Vragen vanuit de raad aan het college:

Onderwerp: Wijzigingsbesluit bestemmingsplan Uuleveld fase 2

Project	Realisatie geluidscherm Nieuwbouwplan Uuleveld Pannerden
Opdrachtgever	G/V UULEVELD BV Meikamerlaan 2C 6942 HJ Didam

Projectnummer	20.247
Status	Voorlopig ontwerp
Schaal	1:250 / 1:20 / 1:10
Formaat	A1
Datum	21 juni 2021
Gewijzigd	c)23-07-2021 d)03-01-2022 e)20-01-2022
Bladnummer	**T01**

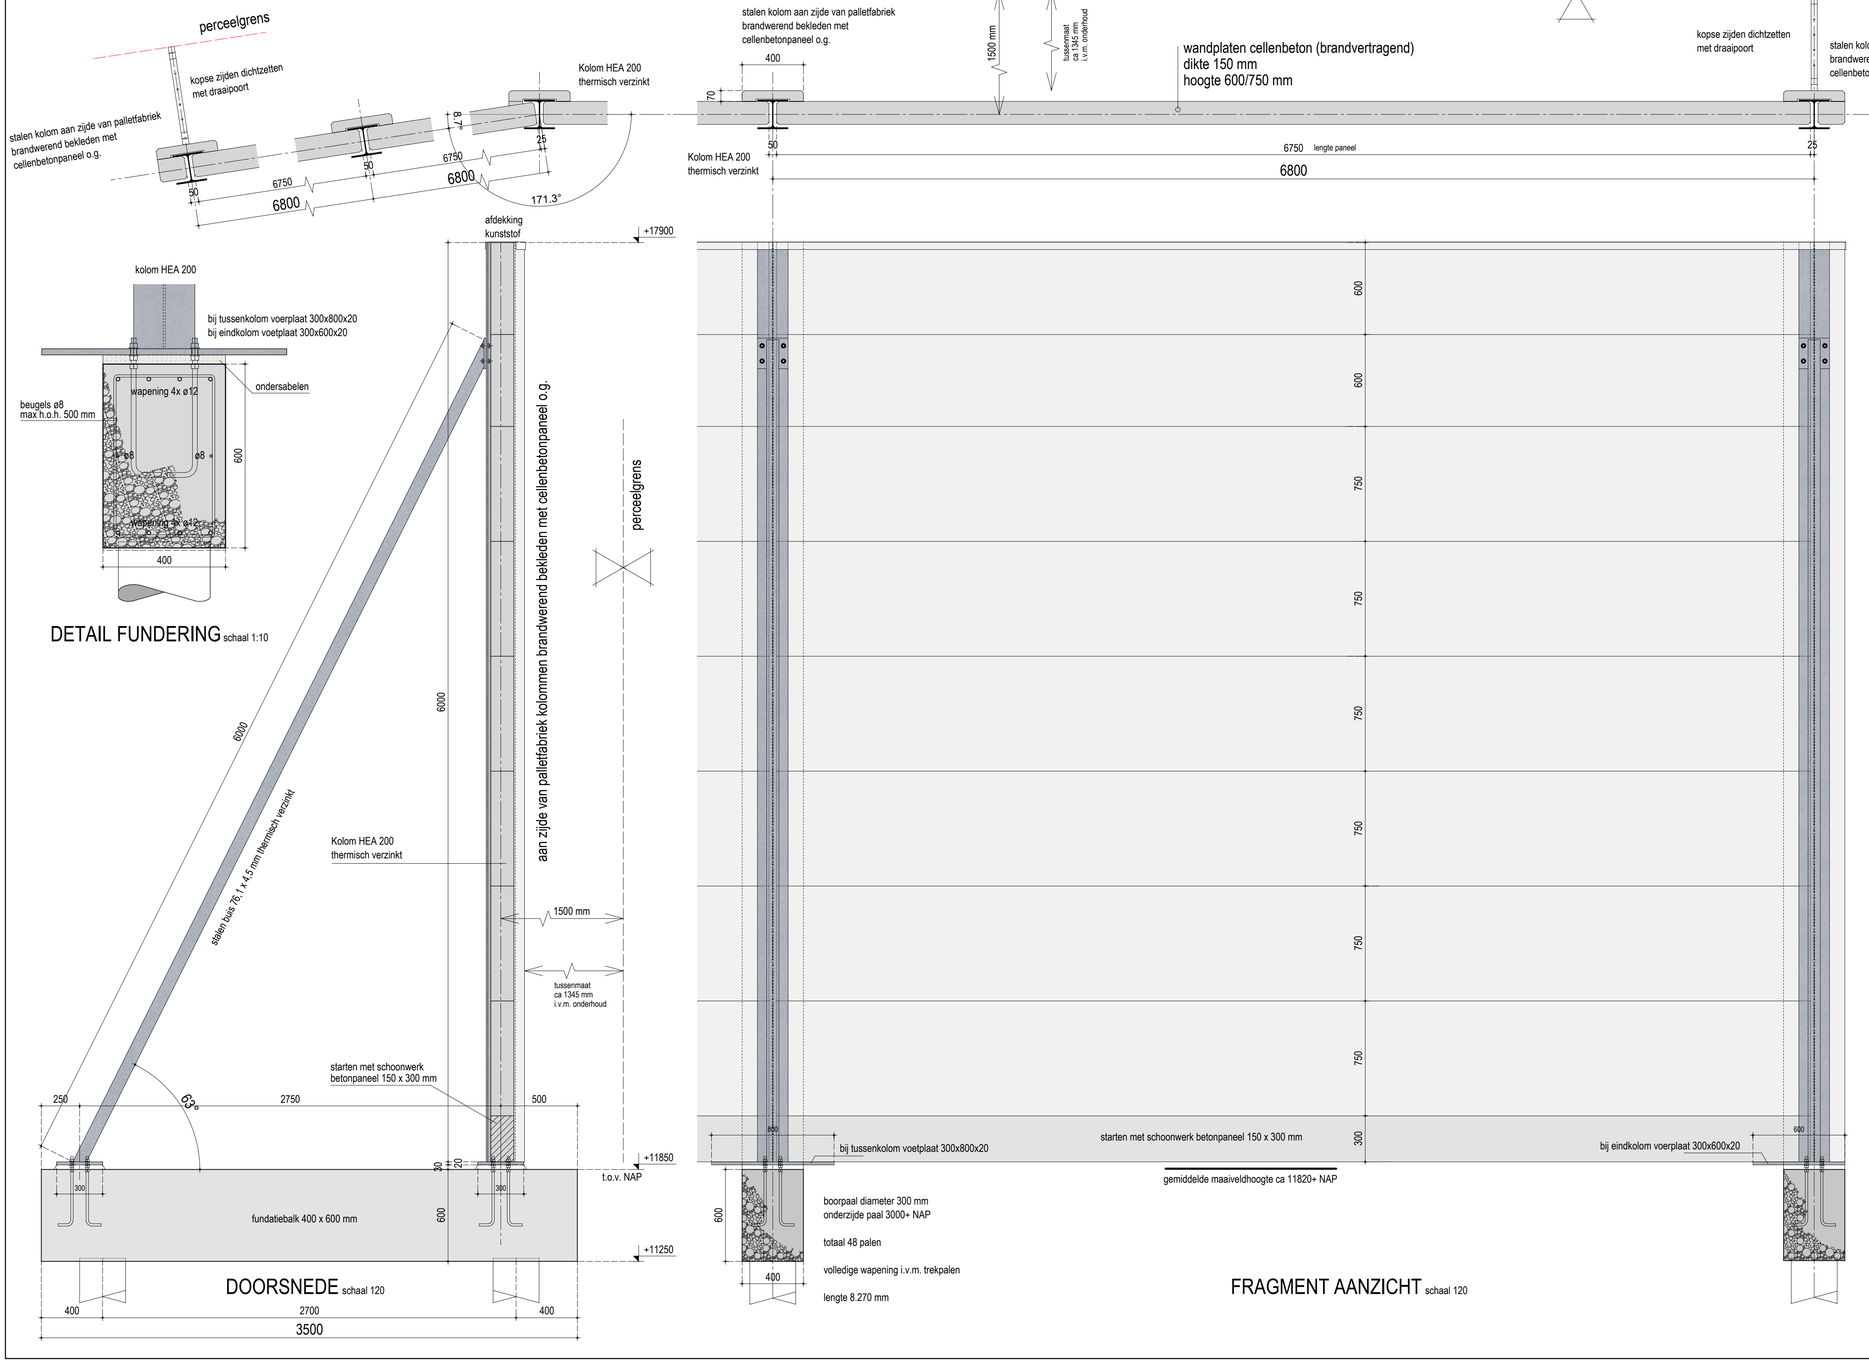
- Wat voor een soort geluidscherm wordt gerealiseerd. (grondwal, gestapelde betonblokken “legoblokken” of anders)

- In het geval van gestapelde betonblokken in combinatie met kleigrond
  - Wat is geregeld met de fundering – gezien de hoogte/lengte.
  - Wordt de wijkzijde van het geluidscherm “met groen” aangekleed.

De basisconstructie bestaat uit thermisch verzinkt staal (grijstint). Tussen deze constructie worden cellenbeton panelen geplaatst (gebroken wit). Het geluidscherm is een bouwwerk voor meer info zie Zie bijlage T – Tekening Blad T01 Geluidscherm

Voor de ontwikkeling van Uuleveld zijn sonderingen uitgevoerd om voor het maken van een funderingsberekening. Uit de berekeningen is een fundatiebalk met een afmeting van 400x600mm per spant bepaald. De wand zelf wordt vooralsnog niet in het groen aangekleed, wel

is ervoor gekozen om voor de geluidswal een bomenrij te planten die het aanzicht van de wand op den duur gedeeltelijk wegneemt. Zie bijlage T – Tekening Blad T01 Geluidscherm
